Europacampus Hainburg: Ein Großbauprojekt an falschem zerstört das Ortsbild - die mittelalterliche Stadt ist gefährdet.

Im Zuge der landesweiten Bildungslandschaft-Verdichtung ist beabsichtigt, im Bezirk Bruck an der Leitha einen Bildungscampus zu errichten. Die Initiative Bildung im Bestand (BIB) sieht in dem Wunsch, in Hainburg eine Bildungsstätte zu etablieren, eine große Chance. In der jetzigen Planung auf dem Kasernengelände unter dem Schlossberg sehen wir allerdings zahlreiche Gefahren für unseren Ort. Derzeit ist der Europacampus Hainburg auf 46 000 m² Grundstücksfläche geplant, es sollten bis ca 68 000 m² Gebäudefläche (BGF) errichtet werden. [\[1\]](#)

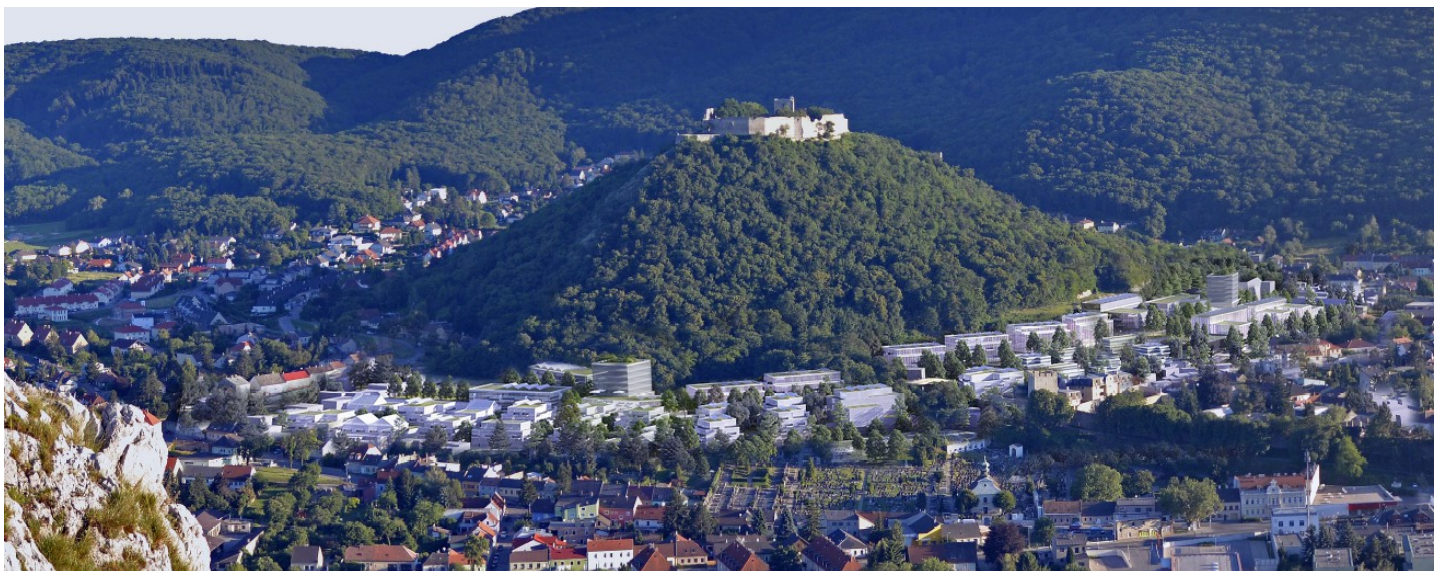
betrachtet die Initiative Bildung im Bestand (BIB) als nicht genügend, geschweige vom **keinen ortogonalen Projektionen, wie Schnitte, Ansichten** – diese sehr aussagekräftigen Darstellungen seien unserer Meinung nach ein Muss bei der Projekten dieser Größe – diese Darstellungen FEHLEN hier eindeutig.

Dadurch, dass von den medialen Berichten nur älteres ganzheitliches Bild bekannt sind (Frühling 2023) wo auch der Stadtkontext gut ablesbar ist

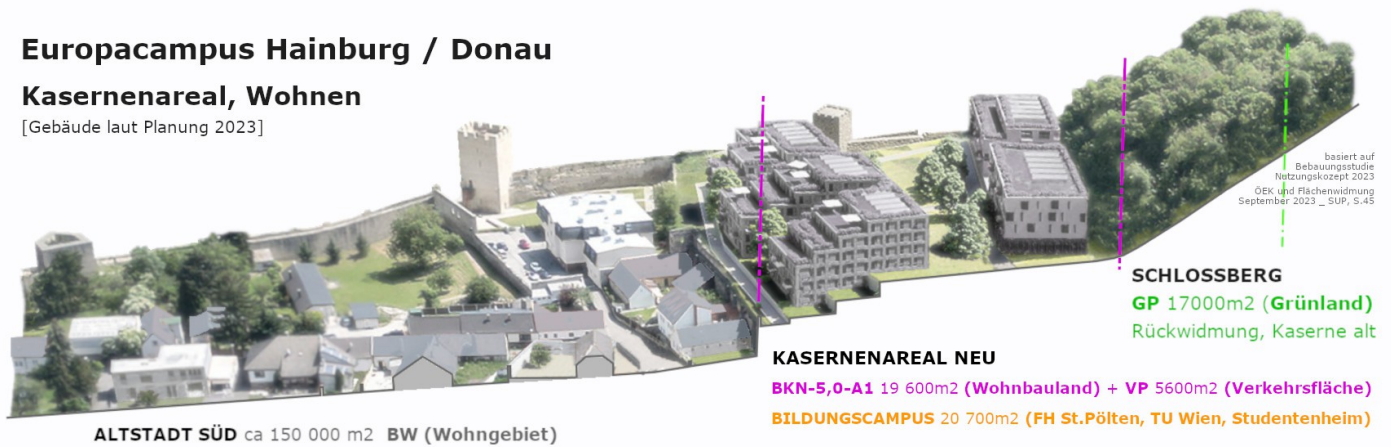
Die anhand der *BBP 2025* aktualisierte Bebauung anhand 3D-Bildes aus *FLW 2023* zeigt nur geringfügige Änderungen gegenüber dem Stand 2023 (Bild weiter oben).

Wohl wissend, dass in der Mitte des Areals noch eine deutliche Böschung ist und die neue Örtlichkeit sich auf einem Konvex-geförmten Terrain befindet (das Gelände hat hier ein „Buckel“) [Foto: Team3, 2024]

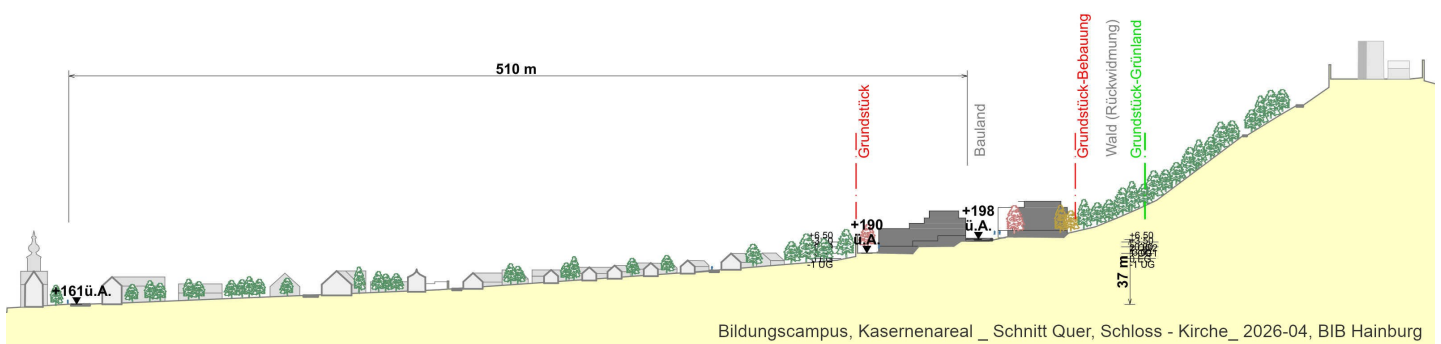
sieht man die Relationen zwischen der üblichen Altstadt und neuer Bebauung. Die sg Binnenwehrmauer/ Binnenmauer zwischen der Altstadt und dem Kasernenareal hat 6-10 m Höhe.

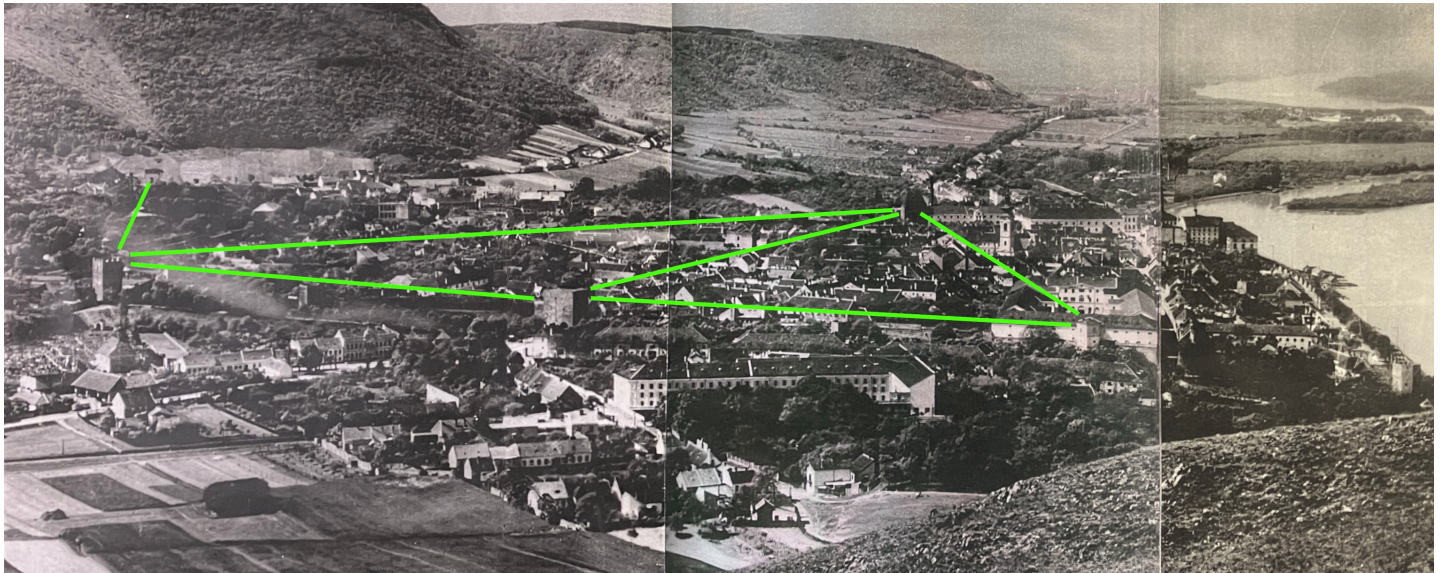
wurden gegenüber der meist 1- bis 2-geschossiger Bebauung unter dem Binnenmauer 3- bis 5-geschossige Gebäude auf einer ERHÖHTEN Gelände-Terrasse geplant (siehe schematischen Quer-Schnitt)

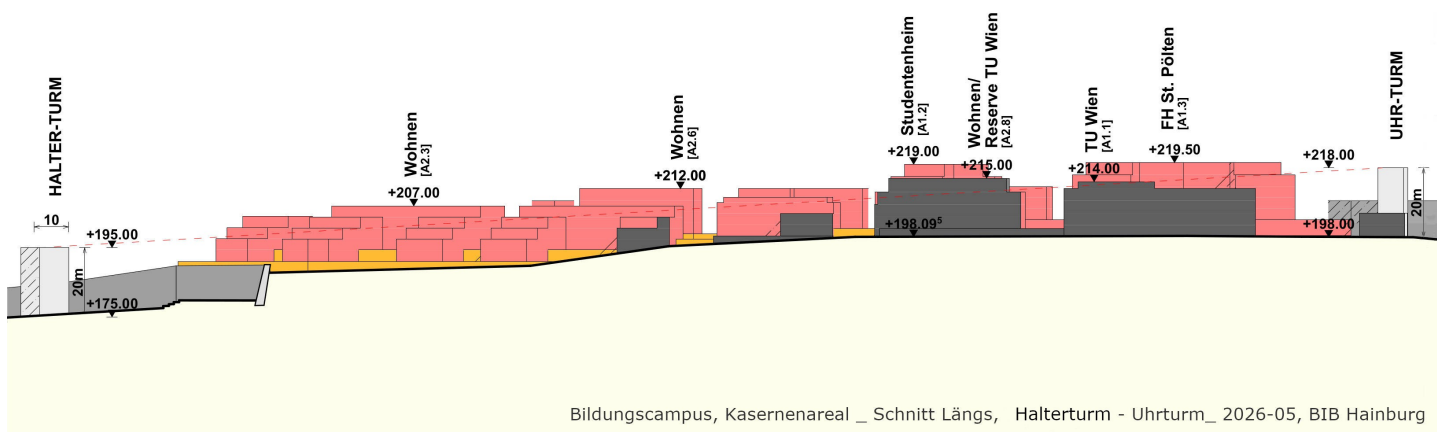
Alle Türme im regelmässigen Abstand von ca 60 waren als Wehrtürme gebaut und die Sichtachsen waren hier wesentlich (Hainburg war als eine Grenzstadt / Grenze überwachende Ort ca im Jahr 1100 durch eine Burg am Schlossberg gegründet). Im Längsschnitt sieht man deutlich, dass bei der derzeitigen Planung die Sichtachse zwischen wichtigen Türmen an der Ost- und Westseite der Währungsmauer **verloren geht**.
